OSSERVAZIONI ALLO
“STUDIO PRELIMINARE AMBIENTALE” PER IL SISTEMA TPL
ELETTRIFICATO A TECNOLOGIA INNOVATIVA

MONTESILVANO

OSSERVAZIONI ALLO “STUDIO PRELIMINARE AMBIENTALE” PREDISTOSTO DALLA GTM spa PER IL SISTEMA TPL ELETTRIFICATO A TECNOLOGIA INNOVATIVA Pescara-Montesilvano, IN RELAZIONE ALLA PRESENZA DI BARRIERE ARCHITETTONICHE.

Foto n. 1 e 2.

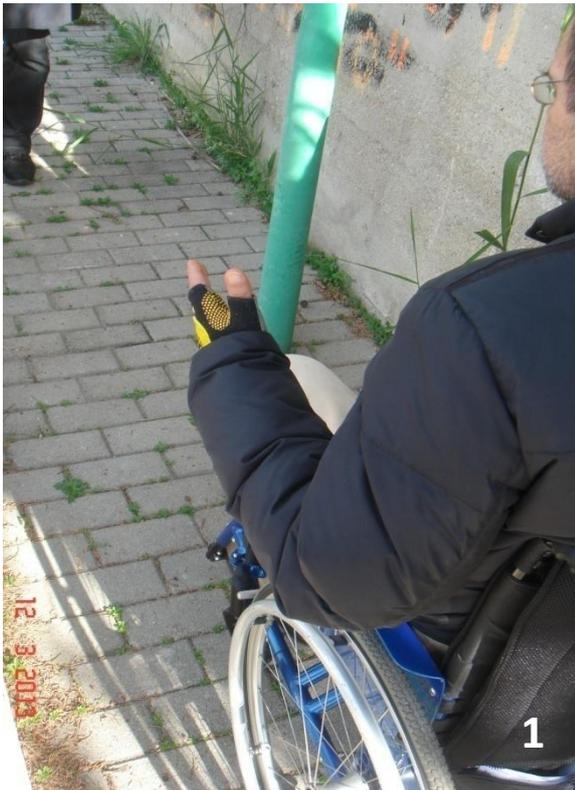
Marciapiede lato mare davanti ingresso le piscine le Naiadi, la carrozzina si trova dietro la fermata, la larghezza del marciapiede è di soli 95cm. La carrozzina nelle foto è di nuova generazione, leggera e larga cm. 55. Ma non tutti possono usufruire di un mezzo con queste caratteristiche, soprattutto persone in sovrappeso e anziane. Nonostante la carrozzina maneggevole, il passeggero ha difficoltà nel percorrere il marciapiede. Non si capisce come potrebbe fare un disabile con carrozzina più ingombrante e pesante. Passare attraverso questa strettoia per una persona disabile con una carrozzina più larga comporta il rischio di ferirsi alle mani. E' chiaramente una forzatura.

Foto 29a e 29b

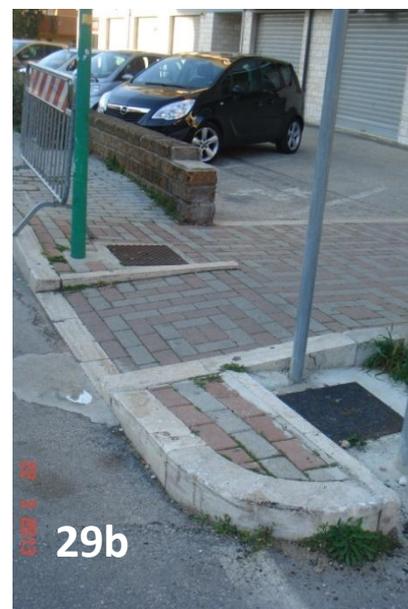
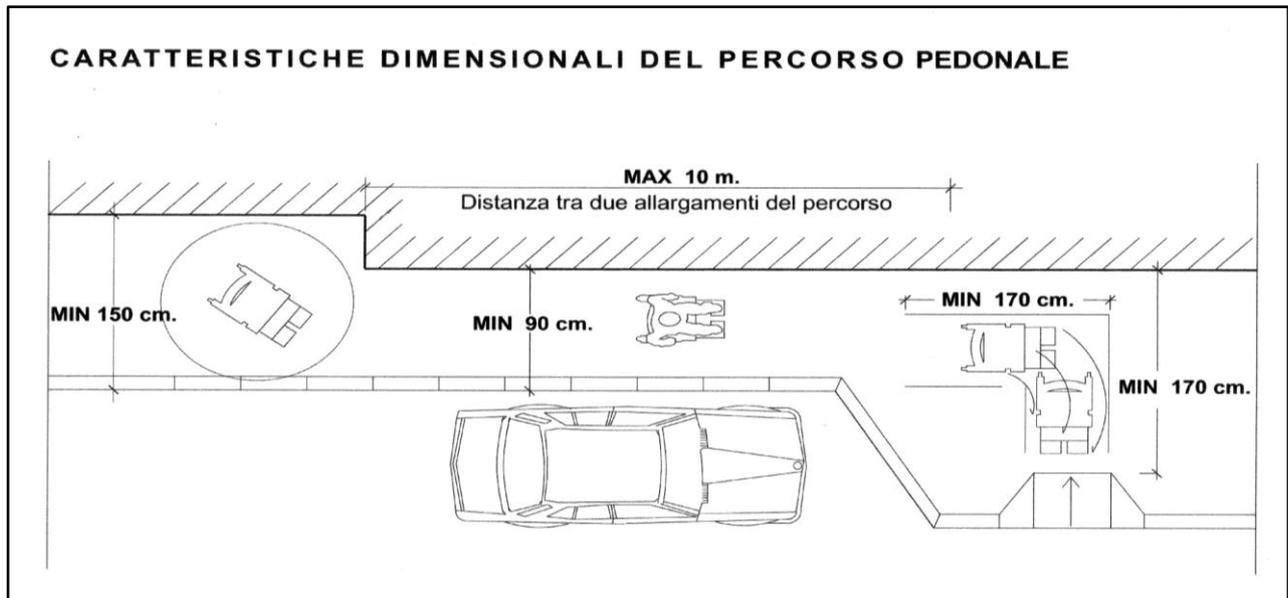
Pescara, incrocio con via Milite Ignoto scivolo a doppia pendenza e marciapiede con rampa realizzata senza spazio di manovra
